CIRCULAR CON CONSULTA NÚMERO 2

Licitación N° 02/2018

Obra: "Construcción del Edificio para las
Unidades Ejecutoras INFIQC-CIQUIBIC – Tercera Etapa

DETALLE DE BARANDA
ESC: 1:20

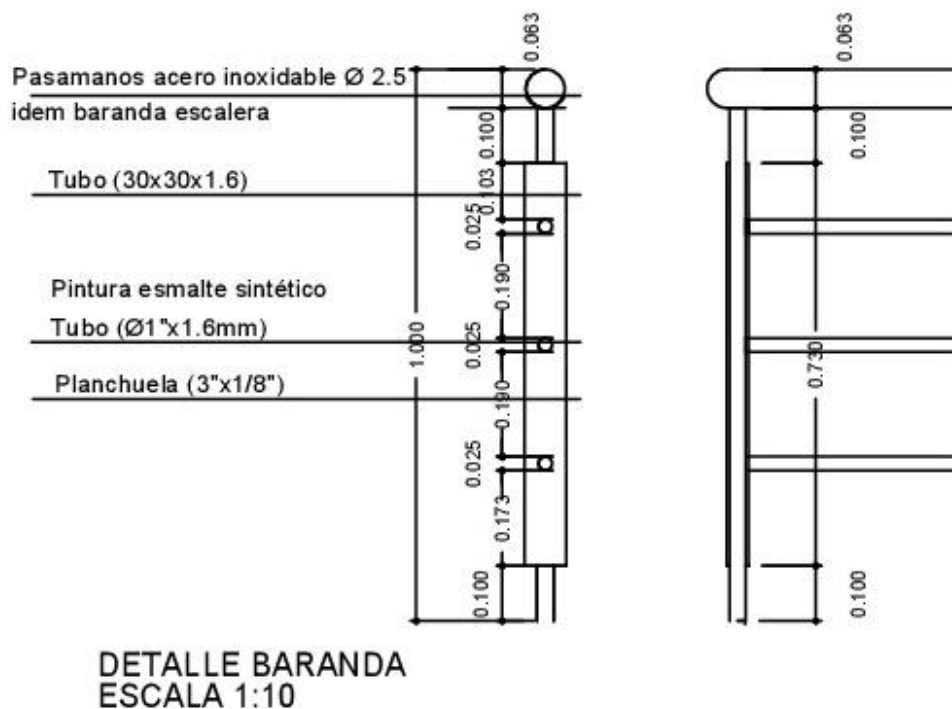
RUBRO 09 - Escalera metálica y Barandas
Según Detalle varios:
Baranda metálica según detalle.
Donde lo encontramos?

El detalle de baranda metálica es el siguiente:
